OBJET : Projet de parc photovoltaïque sur les communes de Bayet et Saint-Didier-la-Forêt
Avis DDT sur l'étude préalable agricole

La société Photosol, représentée par M. Michel GUARINONI, a déposé une étude préalable agricole (EPA) le 30 janvier 2024 pour un projet de parc photovoltaïque au sol sur les communes de Bayet et Saint-Didier-la-Forêt. Cette étude préalable agricole (EPA) a été réalisée par le bureau d'études Agrosolutions.

Figure 4 : Dimensionnement des panneaux fixes pour la partie pâturée (avant passage en mono-pieux, source : EPA)

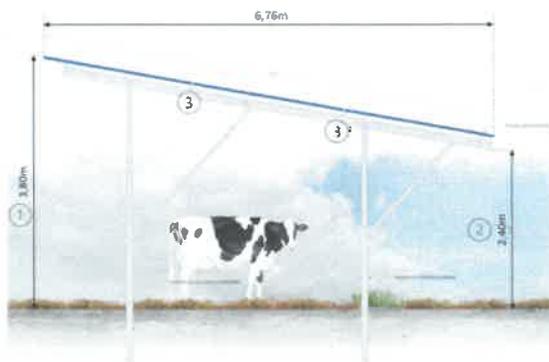
Il est indiqué que des panneaux fixes sont prévus pour le reste des parcelles du projet avec du pâturage bovin. L'espacement inter-rang prévu est de 4 m et la hauteur au point bas de 2,4 m. L'EPA indique que des structures bi-pieux sont envisagées. Lors de la présentation du projet en CDPENAF, il a été indiqué qu'un permis modificatif sera déposé pour le projet pour remplacer les panneaux bi-pieux par des panneaux mono-pieux.

Le cheptel de l'exploitation serait augmenté de 30 bovins avec les surfaces supplémentaires. Le chargement prévu sur les parcelles n'est pas mentionné. Il est indiqué que les bovins pâtureront pendant 6,5 à 7 mois de l'année entre le 15 mars et le 10 novembre. Il est indiqué que les parcelles en prairies pourront également être fauchées, ce qui est contraint avec un espacement de 4 m entre les rangs.

La DDT donne un avis favorable à cette étude préalable agricole sous réserve de dépôt d'un permis de construire modificatif remplaçant les panneaux fixes bi-pieux par des structures mono-pieux. En complément, elle préconise un suivi de l'activité agricole qui a été évoqué en CDPENAF mais pas dans l'EPA.

Figure 5 : Dimensionnement des panneaux trackers pour la partie en grandes cultures (source : EPA)

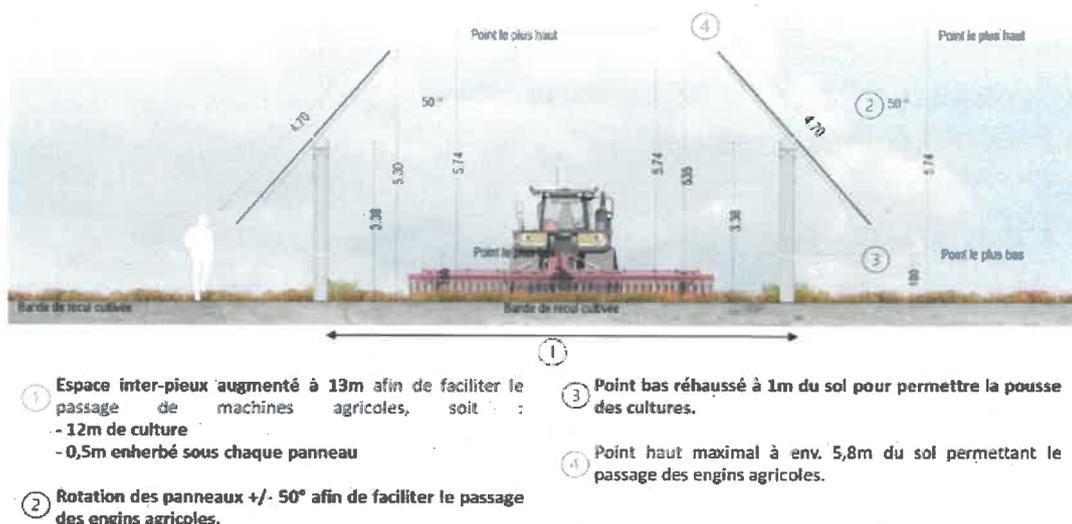
Pour la partie avec des panneaux trackers, les cultures suivantes seront implantées : blé tendre, orge, colza et prairies temporaires. Une bande enherbée de 0,5 m de part et d'autre des pieux sera perdue pour la culture car elle ne pourra pas être semée ni récoltée. Les panneaux trackers seront pilotés en fonction du stade de la culture. Cela représente 0,6 ha soit 3 % des 19,5 ha avec des panneaux trackers. Cette surface perdue pour l'agriculture a bien été prise en compte dans l'étude préalable agricole.
